# 地盤応答解析における地盤モデルの 一部地層の標高誤りについて

2022年12月27日

東京電力ホールディングス株式会社

誤りのイメージ

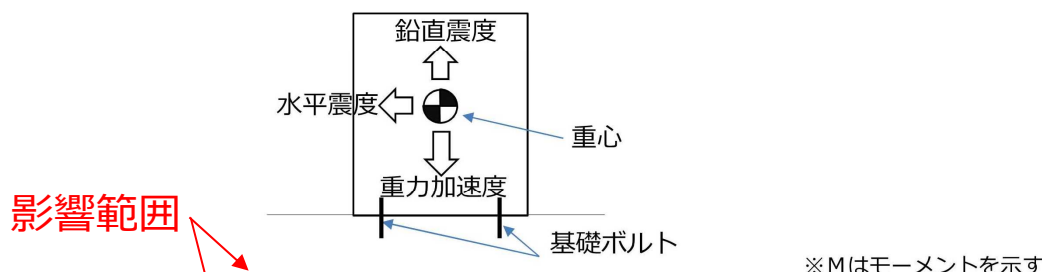
標高の取り違えによりモデル内の二つの層にて層厚の差異 (0.7m) が発生

2.13地震の耐震評価のうち、以下の施設で影響があることを確認

- 淡水化装置、使用済セシウム吸着塔仮保管施設、
- 使用済セシウム吸着塔一時保管施設、貯留設備 (B、D、H4北、H8エリア)

- 今回の誤った地盤モデルを使用して耐震評価を実施した対象施設（淡水化装置、使用済セシウム吸着塔仮保管施設、使用済セシウム吸着塔一時保管施設、貯留設備）については、正しい地盤モデルに修正し再解析を実施する。
- 再解析の結果を用いて、2.13地震について再評価を実施する。
- 評価結果を基に、第99回 特定原子力施設監視・評価検討会の資料修正を行う。
- 再発防止対策については、事実関係を明確にし、原因の深掘りを行い再発防止対策を検討する。
